Geplante 2. Änderung des FNPs der Gemeinde Schutterwald

...
ein kurzer Auszug aus
den Beurteilungen zum FNP
und den Stellungnahmen
...

Regionalplan 2013 vs. 2016

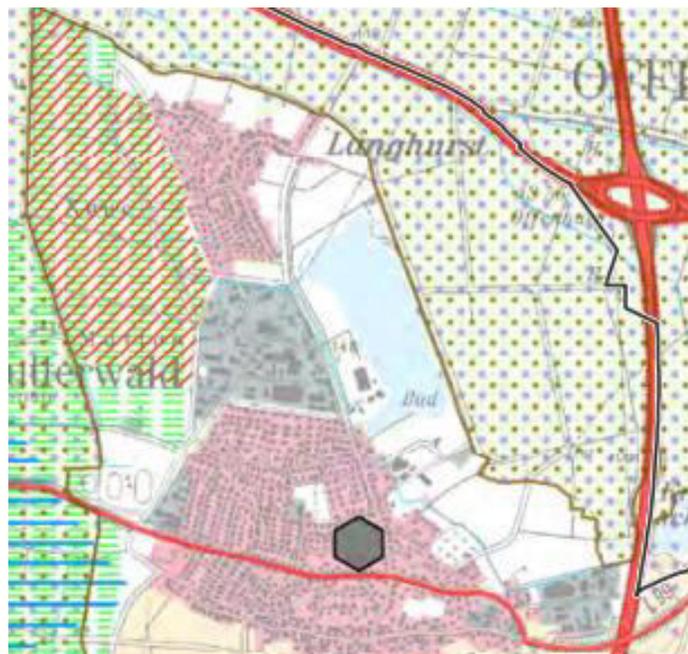
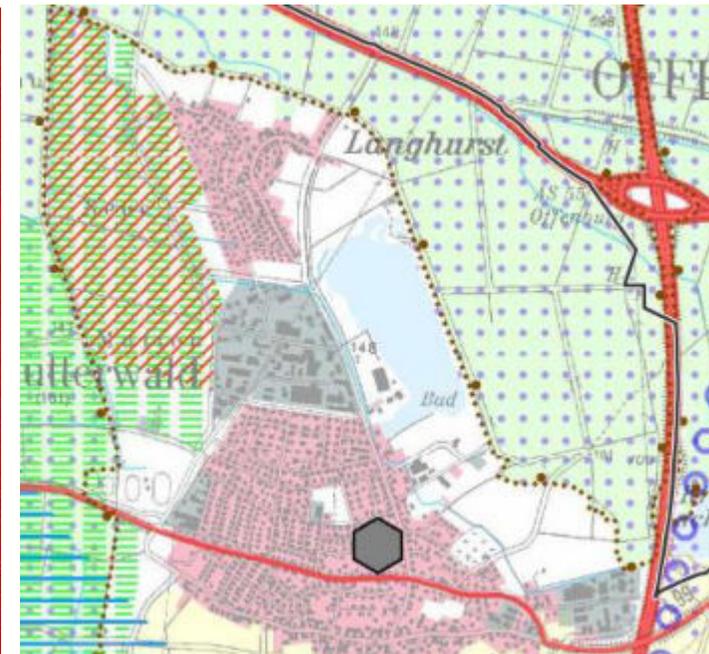
„Maßgeblich für die hohe naturschutzfachliche Bedeutung des Gebietes ist seine Lebensraumausstattung (struktureicher, grünlandgeprägter und von Gräben durchzogener Offenlandkomplex mit Feucht- und Nassgrünland sowie artenreichen Mähwiesen). Darüber hinaus stellen die das Gebiet durchziehenden Gräben einen wichtigen Bereich für die Fauna dar (Lebensraum wertgebender Libellenarten).“

„Im westlichen Siedlungsrand von Langhurst rückt ein regionaler Grünzug näher an die Siedlungsgrenze heran. Da in diesem Bereich naturschutzfachlich wertvolle Grünlandflächen bestehen und darüber hinaus vor allem nördlich von Langhurst noch Entwicklungsmöglichkeiten bestehen, kann dies aus Sicht der Verwaltung akzeptiert werden.“

Gemeinderat / Regionalplan 2016 / gepl. 2. Änd. FNP 2020

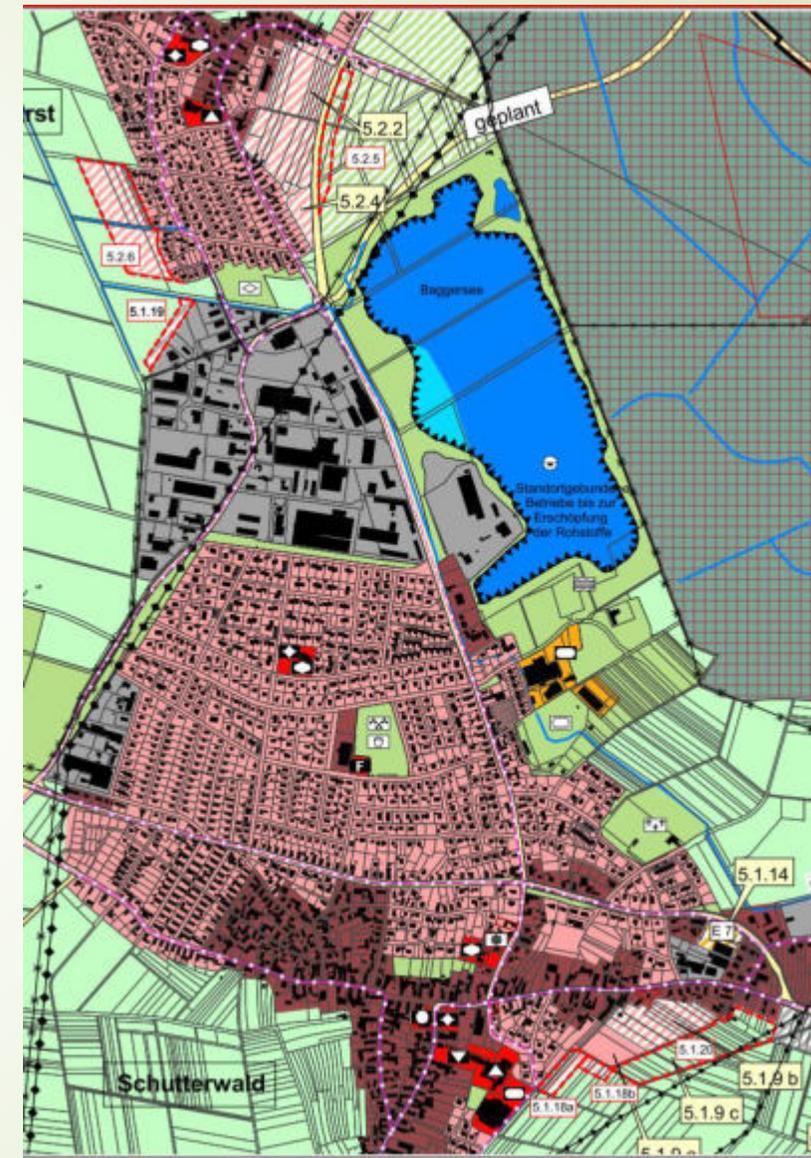
- aus 70 – 80 m des Gemeinderats werden plötzlich 100 m
- 3 ha im Regionalplan für die ausgesparte weiße Fläche
- geschätzt 4,1 ha laut FNP- Änderungsvorschlag (5.1.19 + 5.2.6 + Fläche dazwischen und Fläche im Norden)
